**Avis de la Mission Régionale d'Autorité environnementale
de Nouvelle-Aquitaine
relatif à un projet de centrale photovoltaïque au sol
dans la commune de Léon (40)**

Avis NA-2025-006530/A P

Localisation du projet :	Commune de Léon (40)
Maître d'ouvrage :	Trina Solar
Avis émis à la demande de l'Autorité décisionnaire :	Préfet des Landes
En date du :	03/11/2025
Dans le cadre de la procédure d'autorisation :	Défrichement

Plan de masse du projet- Extrait de l'étude d'impact page 34

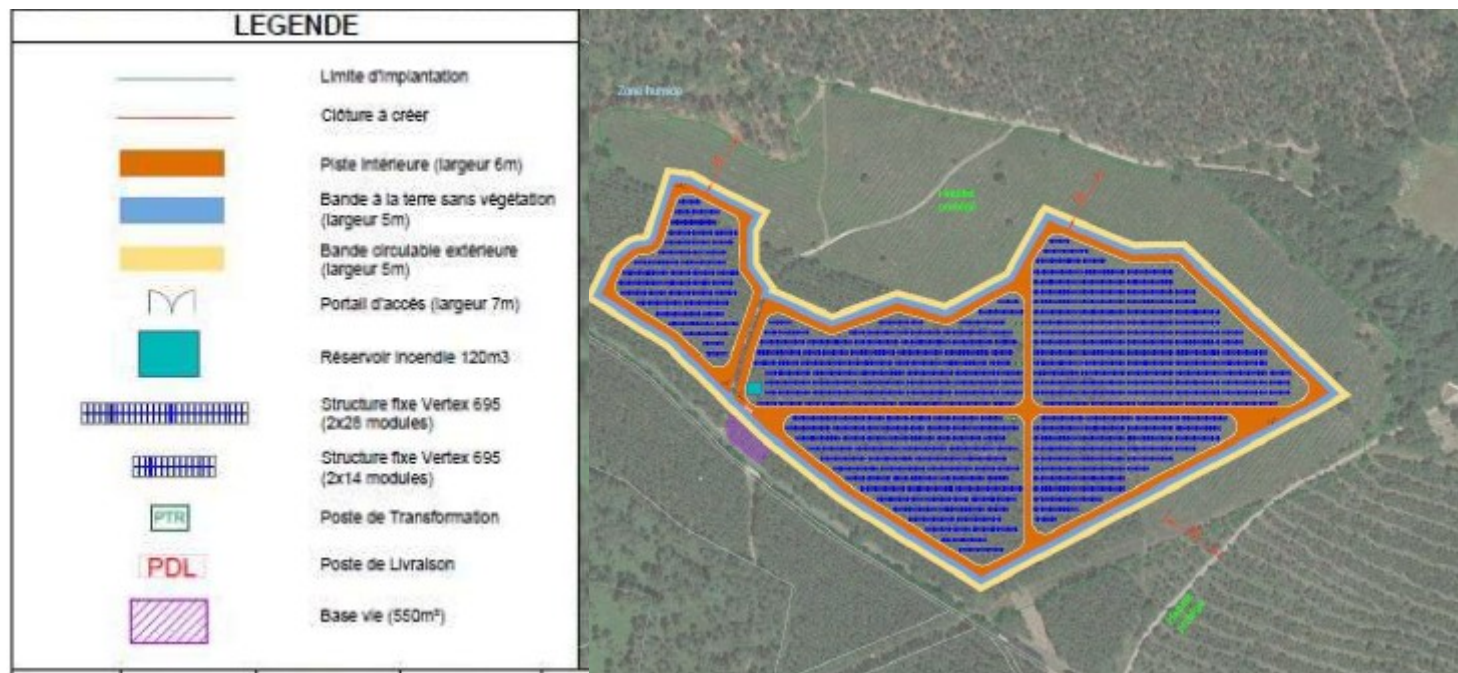
La position des ouvrages et des câbles électriques par rapport aux lieux normalement accessibles aux tiers devra être telle que le champ électrique résultant en ces lieux n'excède pas 5 kV/m et que le champ magnétique associé n'excède pas 100 µT, dans les conditions de fonctionnement en régime de service

permanent (arrêté du 17 mai 2001). Une vérification lors de la mise en service du projet d'énergie renouvelable devra être réalisée, en particulier au niveau des éventuelles habitations situées à proximité du tracé définitif de raccordement réalisé.

Carte des enjeux écologiques _ extrait de l'étude d'impact p.254

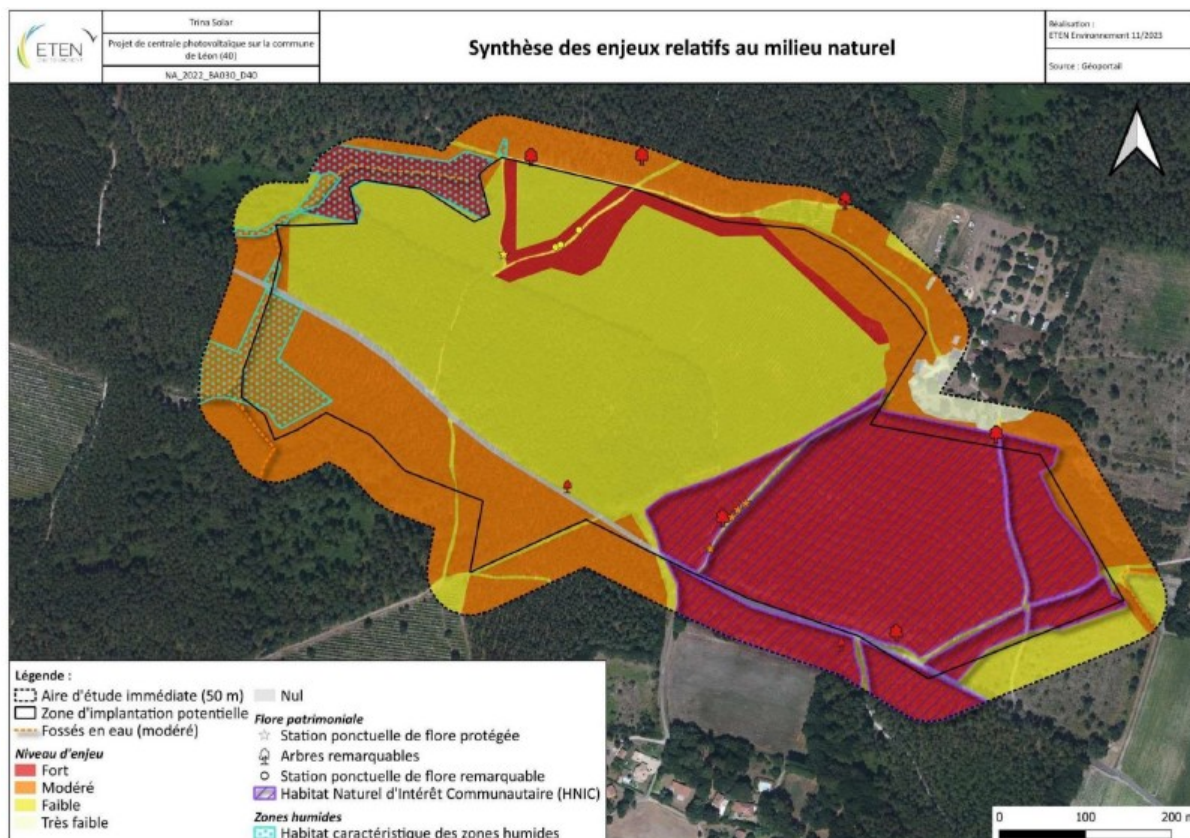
La MRAe relève toutefois que le secteur est du projet identifié à enjeu fort sur le milieu naturel n'est ni évité, ni accompagné de mesures de réduction d'impact. Il s'agit pourtant de l'habitat naturel d'intérêt communautaire des Suberaies sous Pinèdes, caractérisé par la présence du chêne liège, couvrant environ un tiers de la zone d'implantation du projet, dont la rareté lui confère un enjeu local fort (étude d'impact page 91). Il s'agit d'une insuffisance du dossier qu'il convient de rectifier.

La MRAe considère que la séquence Eviter-Réduire-Compenser doit être reprise en prenant en compte le secteur est de la zone d'implantation du projet, identifiée comme à enjeu fort sur le milieu naturel, en privilégiant son évitement.
